项目名称	碧桂园·岚溪源著1#楼(闽G-YJ105&95(T4-18Z)-Z3)
------	-------------------------------------

设计修改通知书

项目号	20201335	版本号	V1	阶 段	施工图	专 业	建筑
-----	----------	-----	----	-----	-----	-----	----

屋顶层局部平面图 (一) 1:100
(修改前)

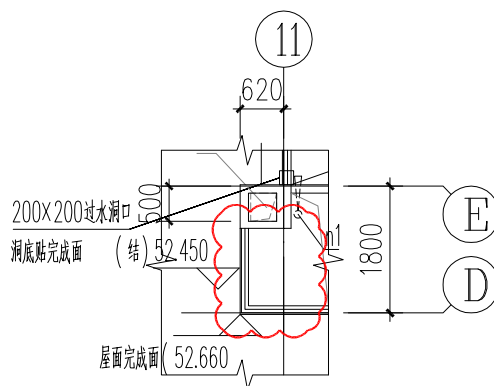
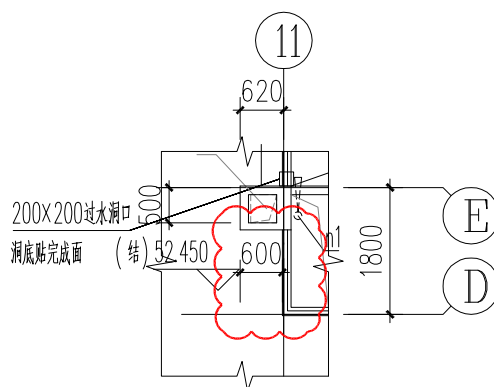
- 1、在⑤交D~E轴处增设楼板，女儿墙调整，具体修改详“屋顶层局部平面图（一）”。
- 2、在⑪交D~E轴处增设楼板，女儿墙调整，具体修改详“屋顶层局部平面图（二）”。

二层局部平面图 1:100

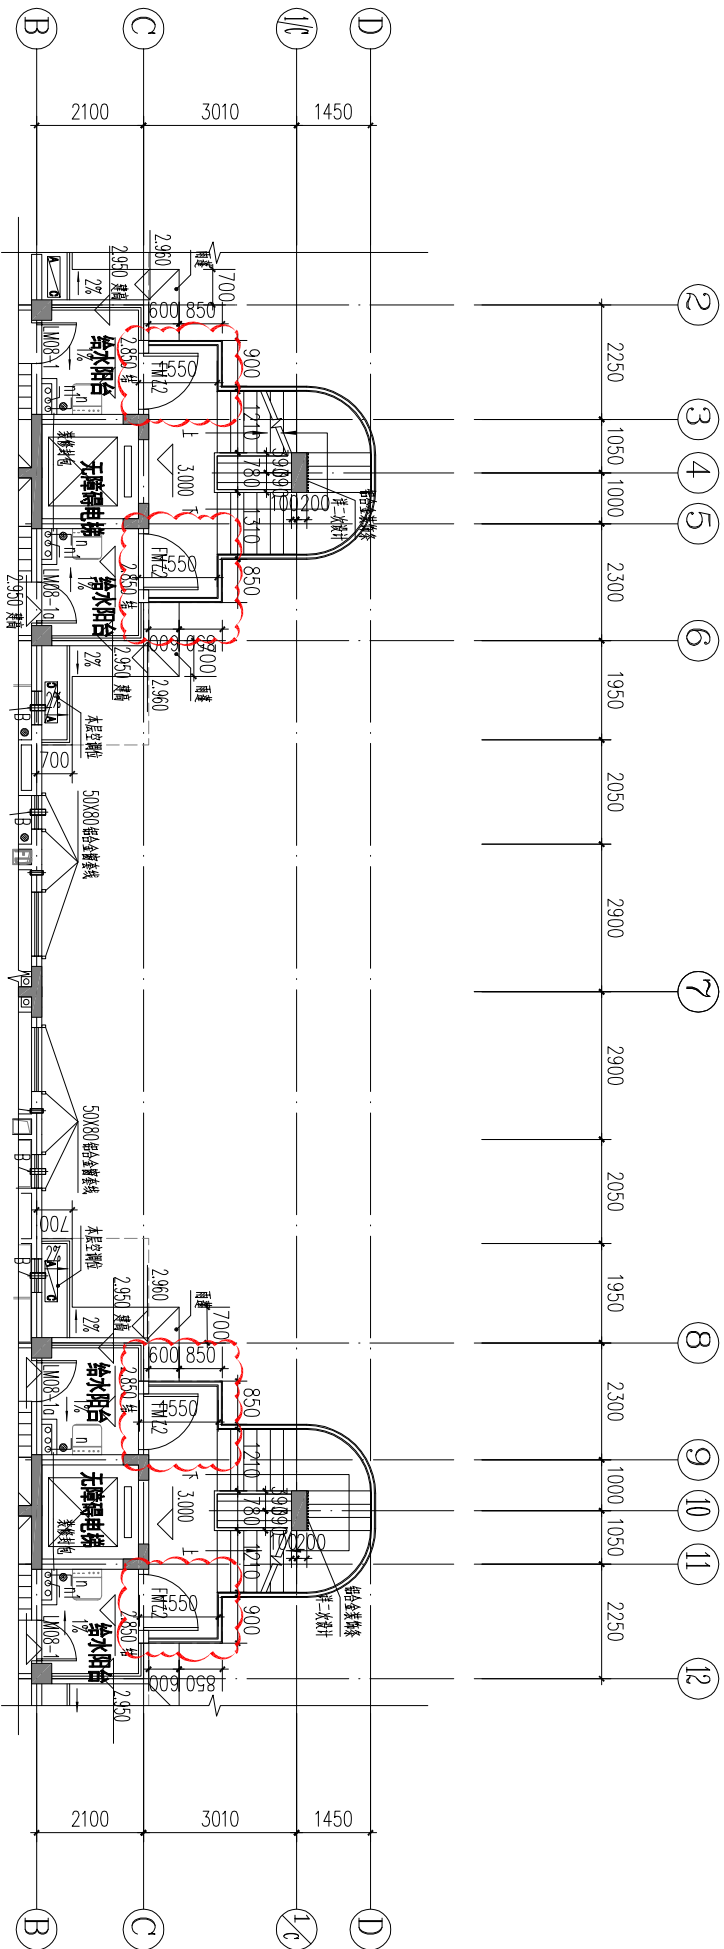
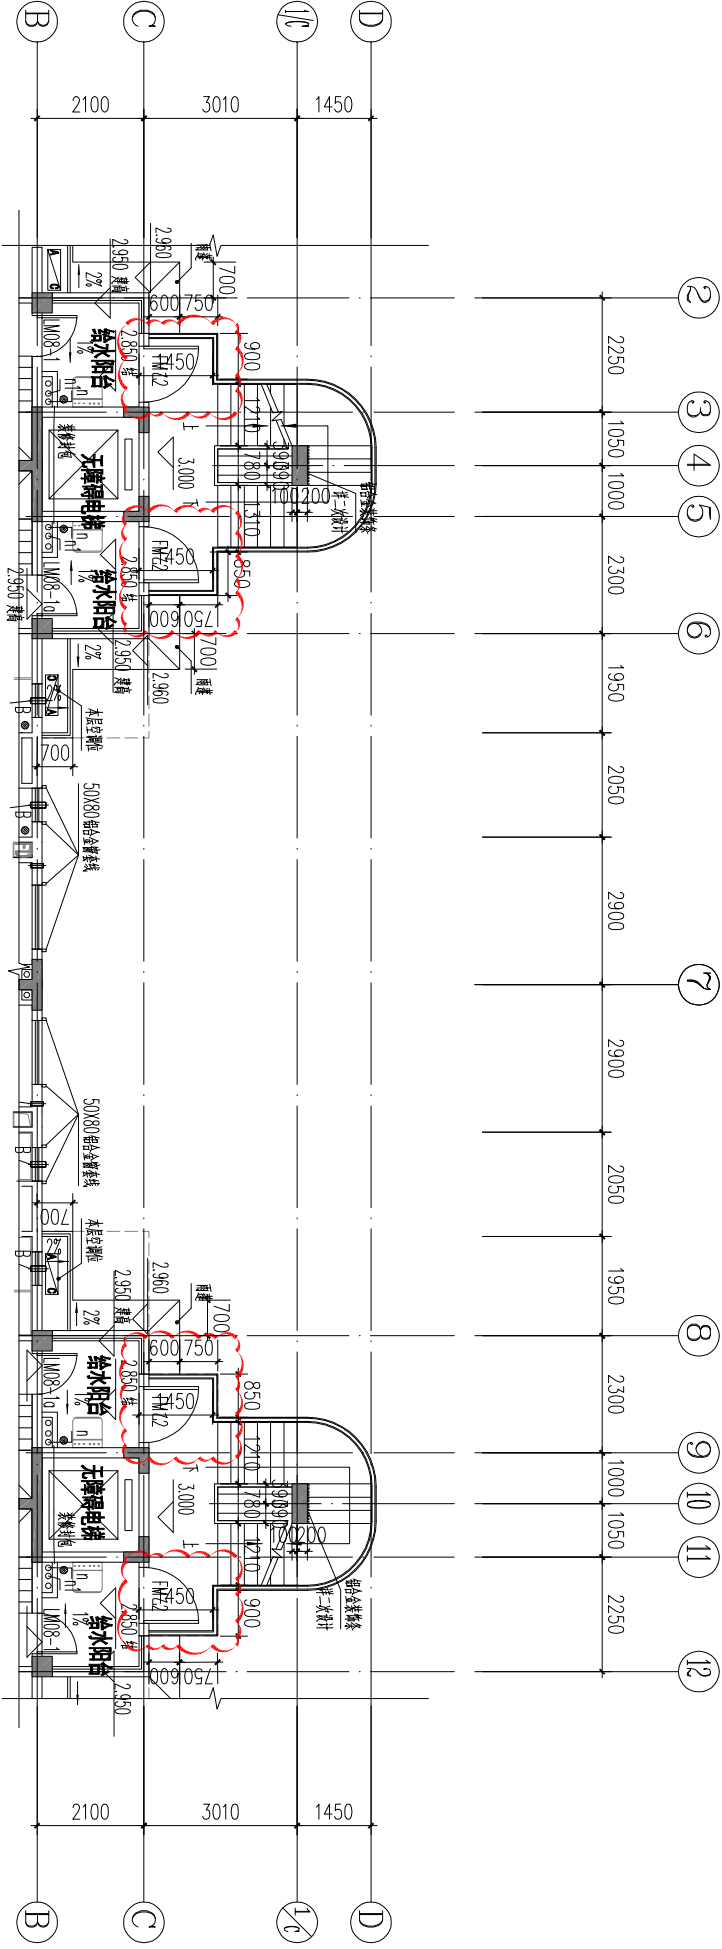
二维码标示:		广东博意建筑设计院有限公司				证书编号	A144015847		审查批准号			
						建设单位	三明市元景房地产开发有限公司					
			审 定	黎晓君		校 对	黄志良		项 目 名 称	碧桂园·岚溪源著3#楼(闽G-D135(T2-4Z)-Z3)		
			审 核	黄志敏		设 计	袁剑平		设计修改通知书			
			项目负责	方鸣		专业负责	方鸣					
			项目号	20201335		版本号	V1		阶 段	施工图	专 业	建筑
			工 程 号	01D004		总页数	共2页		图 号	TJX1	日 期	2023.09
更改原因及图纸修改说明:												
修改原因及内容:												
1、在(C)~(1c)交(2)~(6)轴和(8)~(12)处增设楼板,女儿墙调整,具体修改详附图1“二层局部平面图”。												
给排水	暖通	桥梁	规划									
方案	建筑	结构	电气									
0757-29917645												
设计联系电话												
联系电话:0757-

屋顶层局部平面图 (一) 1:100

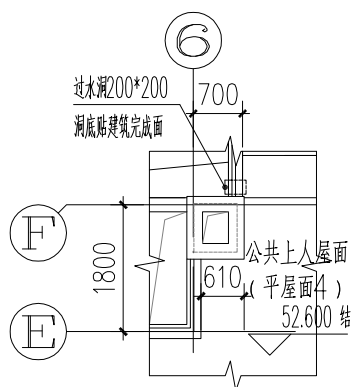
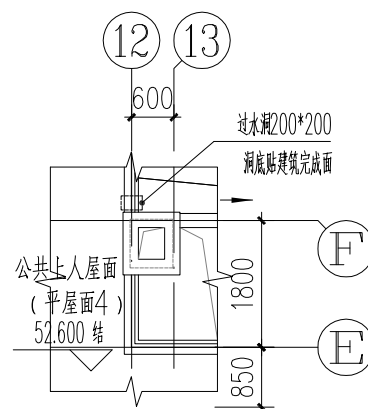
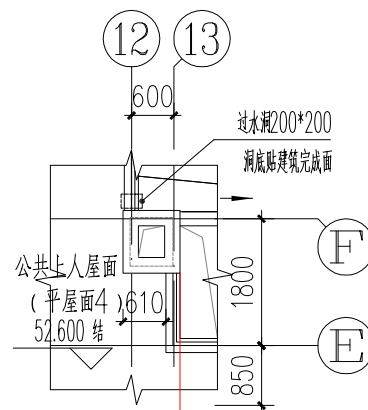
- 1、在③~⑤交G~J轴处增设排烟井、合用排烟井，具体修改详附图1“首层局部平面图”。
- 2、在⑦交B~C轴处增设加压风井，具体修改详附图1“首层局部平面图”。
- 3、在⑭~⑯交J~L轴处增设排烟井，具体修改详附图1“首层局部平面图”。
- 4、在⑥交E~F轴处增设楼板，女儿墙调整，具体修改详“屋顶层局部平面图（一）”。
- 5、在⑫~⑬交D~E轴处增设楼板，女儿墙调整，具体修改详“屋顶层局部平面图（二）”。

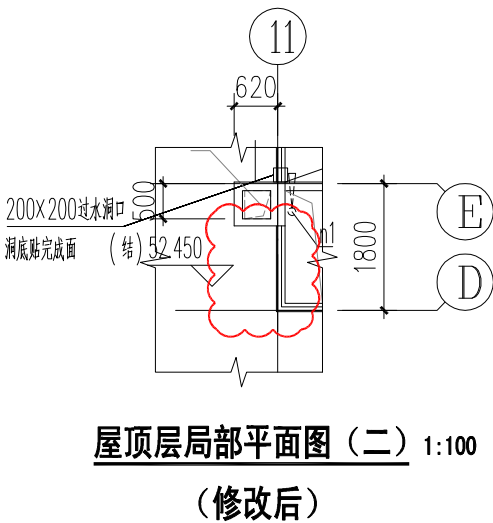
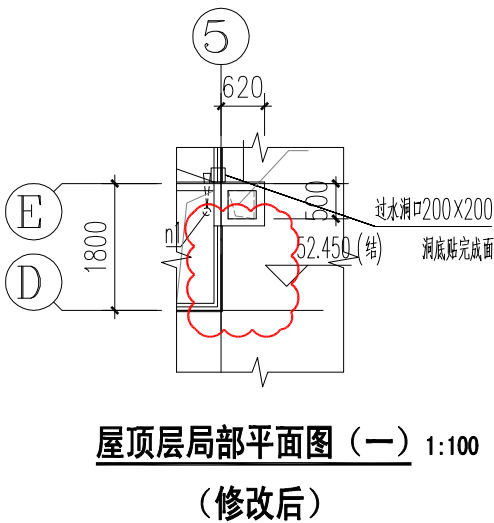
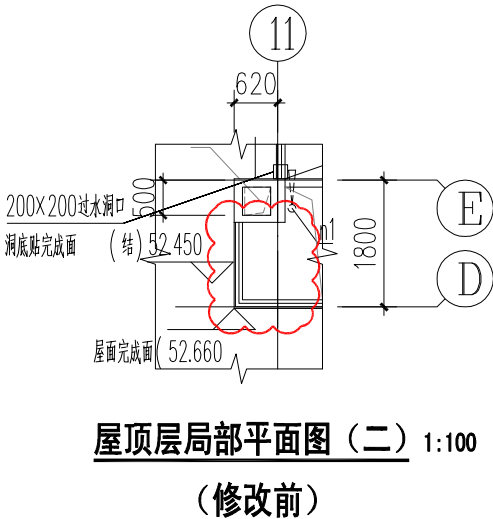
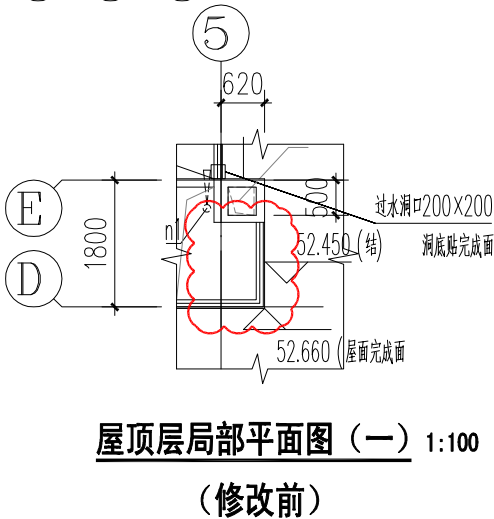
- 1、在(5)交(D)~(E)轴处增设楼板,女儿墙调整,具体修改详“屋顶层局部平面图(一)”。
- 2、在(11)交(D)~(E)轴处增设楼板,女儿墙调整,具体修改详“屋顶层局部平面图(二)”。

二层局部平面图
1:100
(修改前)

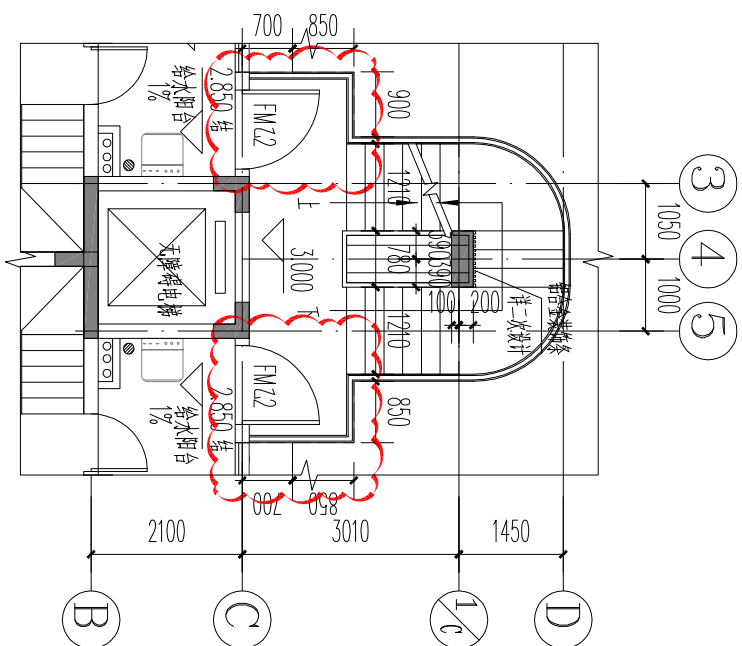
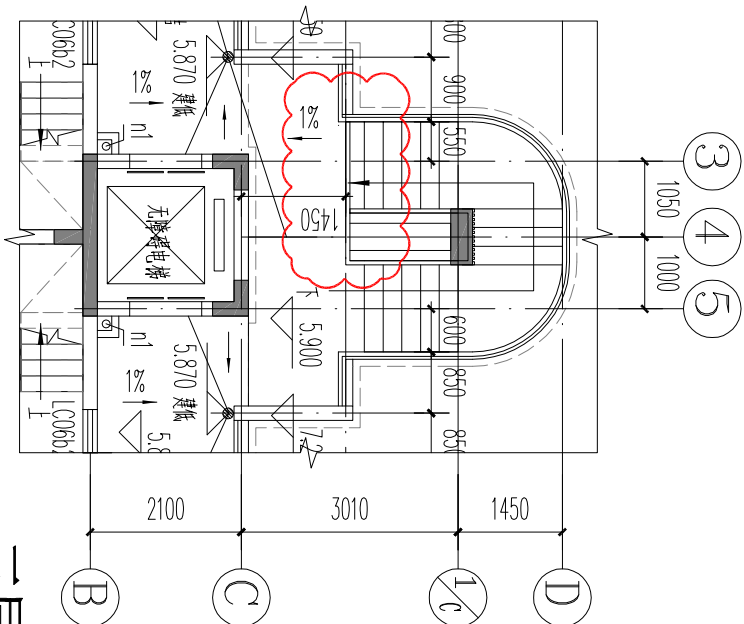
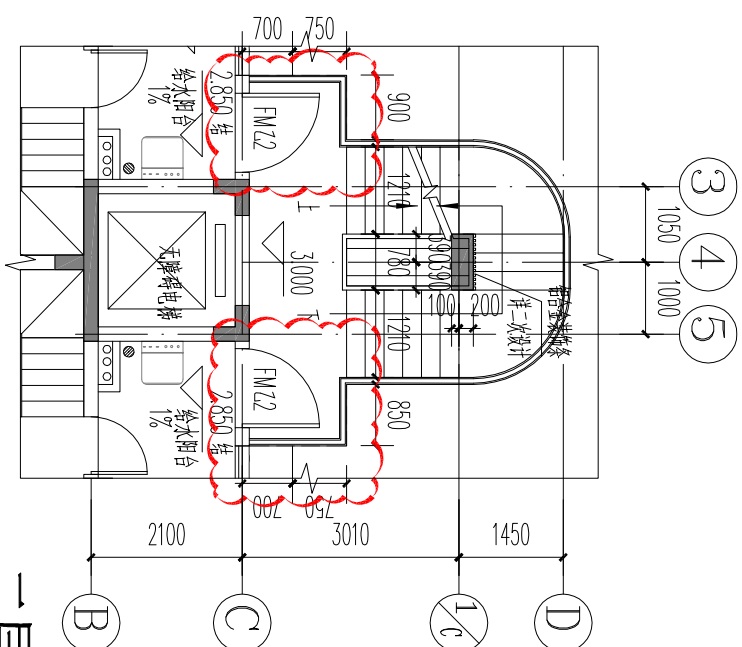
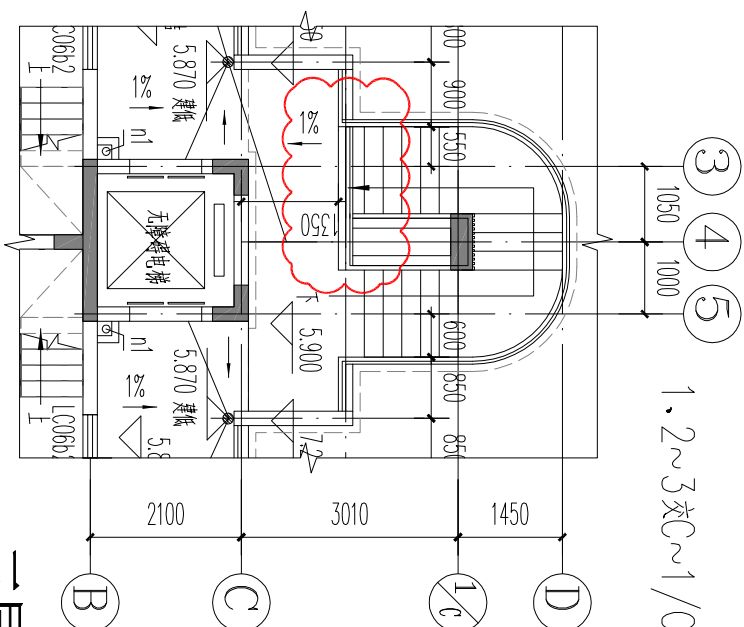
二维码标示:		广东博意建筑设计院有限公司				证书编号			审查批准号				
						建设单位	三明市元景房地产开发有限公司						
				审定	黎晓君		校对	黄志良		项目名称	碧桂园·炭溪源8#楼(闽G-D135(T2-4Z)-Z3)		
				审核	黄志敏		设计	袁剑平		设计修改通知书			
				项目负责	方鸣		专业负责	方鸣					
				项目号	20201335		版本号	V1		阶段	施工图	专业	建筑
				工程号	01D010		总页数	共1页		图号	TJ1	日期	2023.09
给排水 暖通 道路 规划				更改原因及图纸修改说明:									
				根据现场实际测量发现,部分位置存在施工的误差、根据现场实际情况所做的过程变更等原因需对原住宅、商业、地下室局部做设计调整以满足要求。									
				1、2~3交C~1/C轴,5~6交C~1/C轴矮墙向C轴移动0.10m,详见附图一。									
				2、2~5交C~1/C轴走道围护调整,详见附图一。									
				以下空白。									
方案 建筑 结构 电气													
0757-29917645													
设计联系电话													
联系电话:0757-

1、2~3交C~1/C轴,5~6交C~1/C轴矮墙向C轴移动0.10m,
(修改后)

屋面层局部平面图 1:100

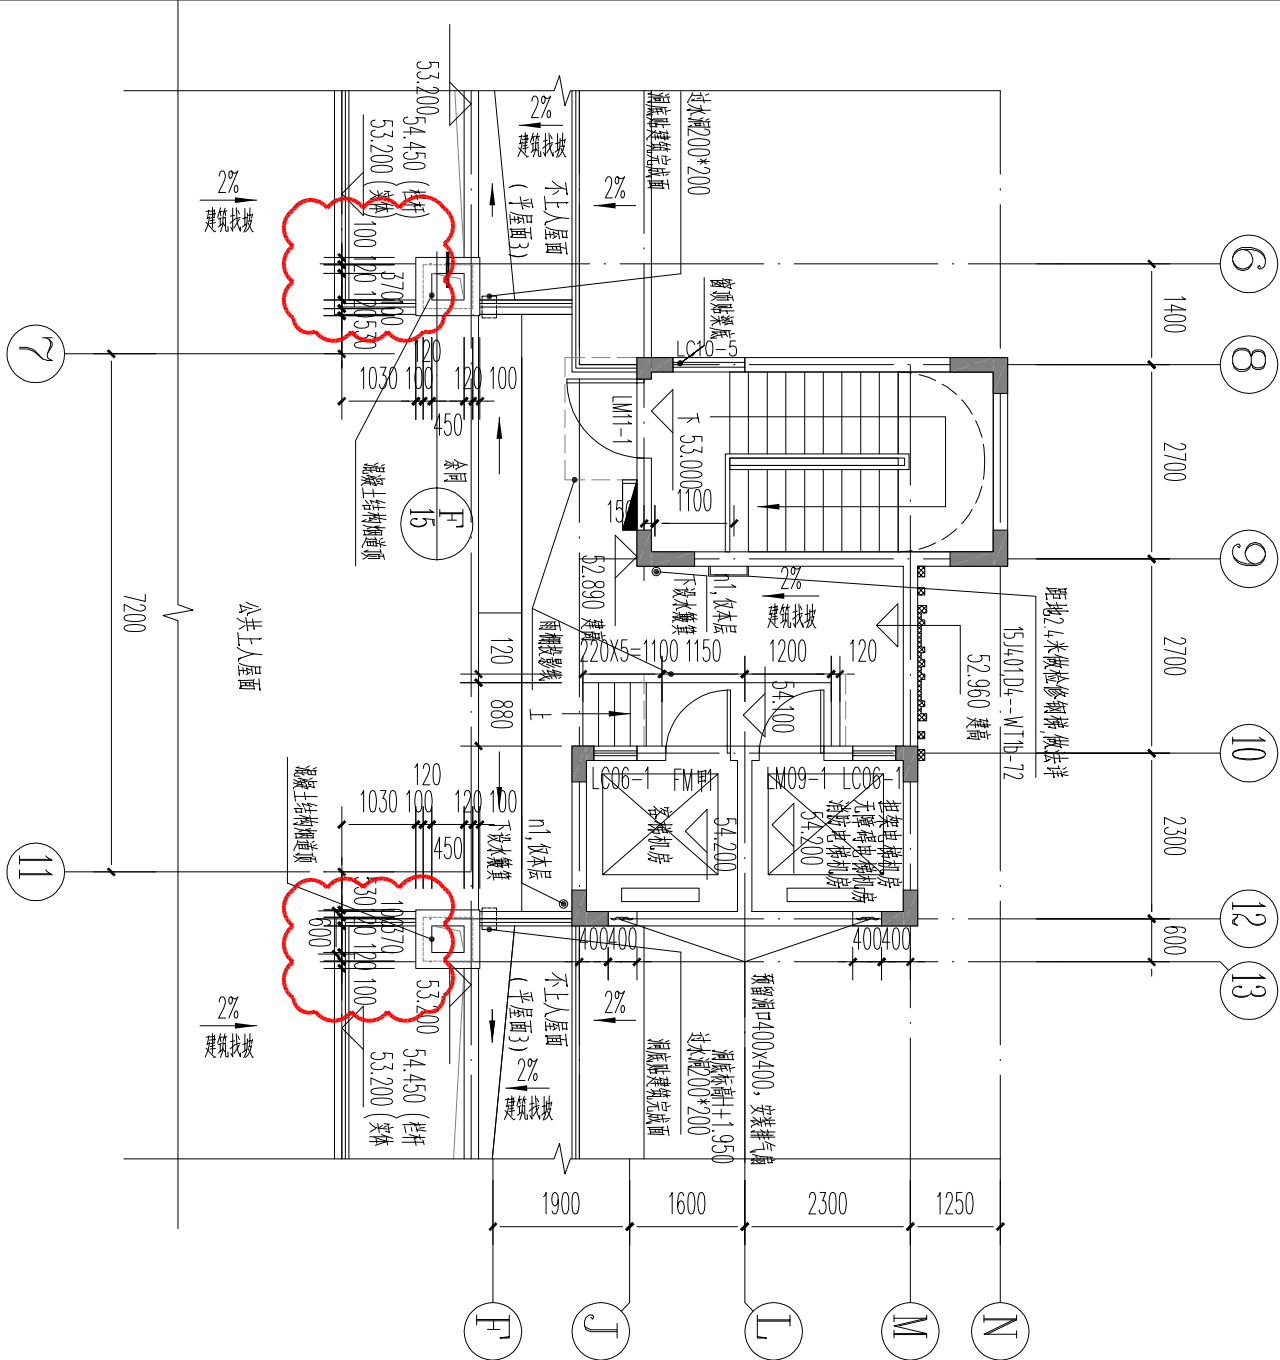
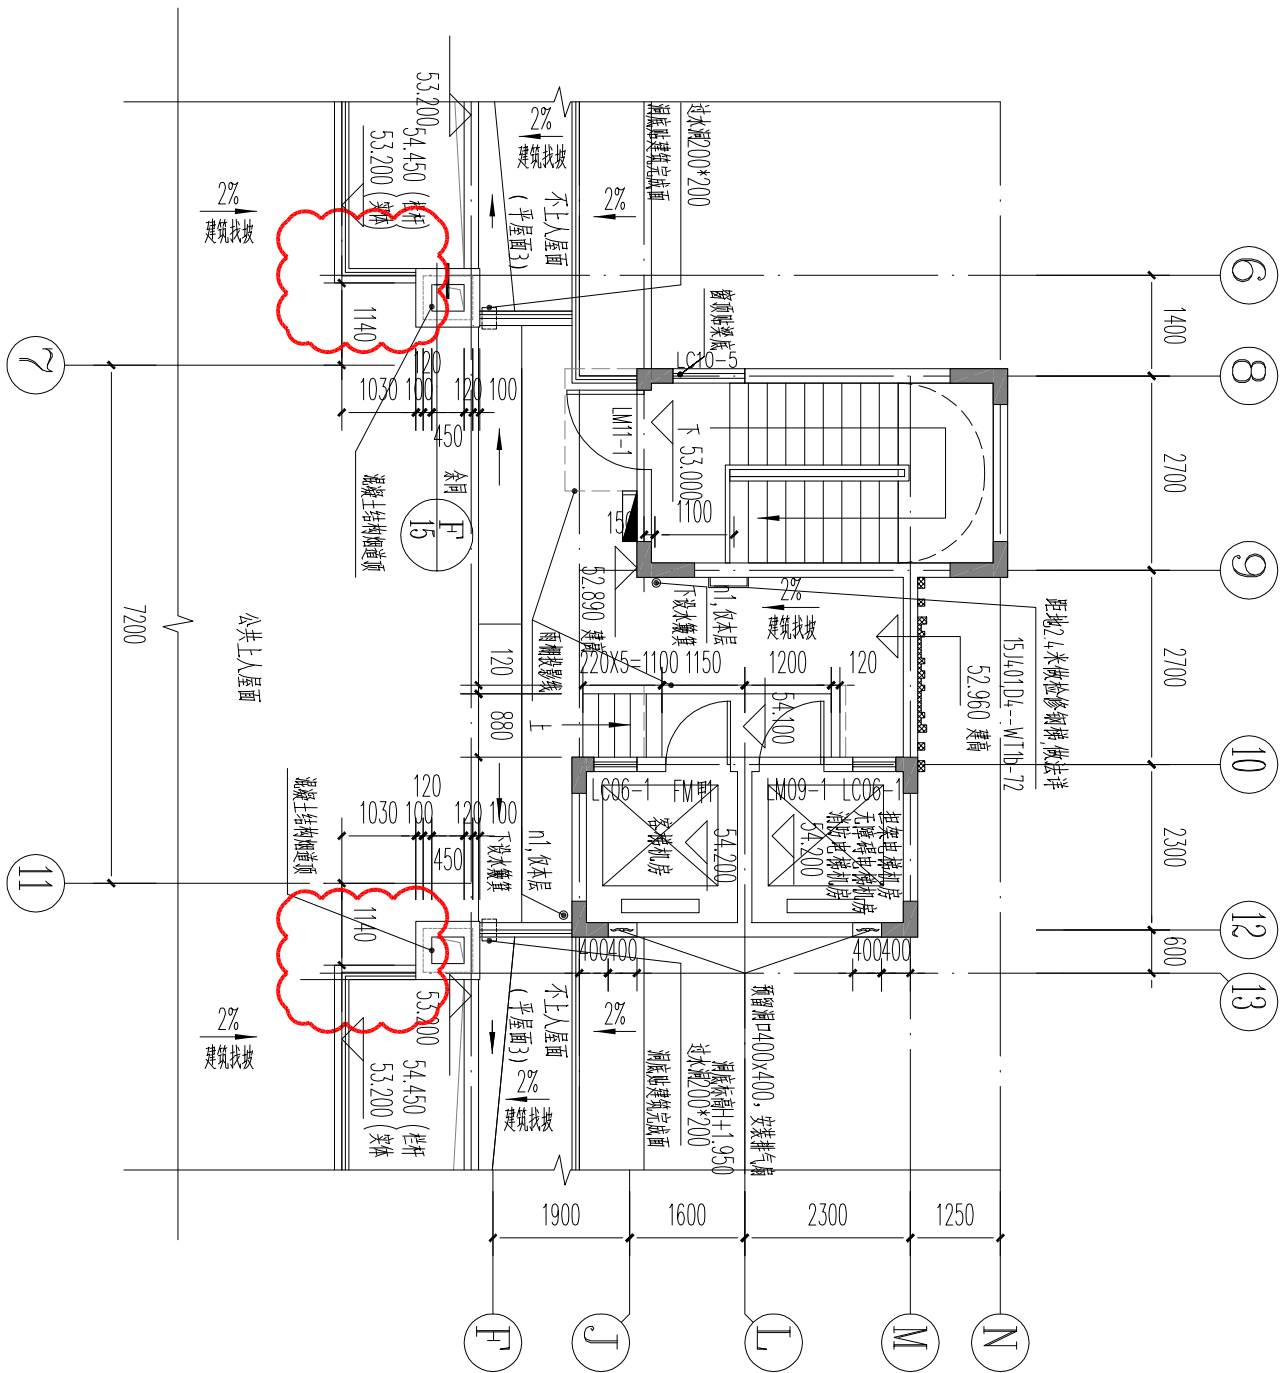
1、屋面层平面图6对7轴与12轴处屋面增设楼板，女儿墙调整。
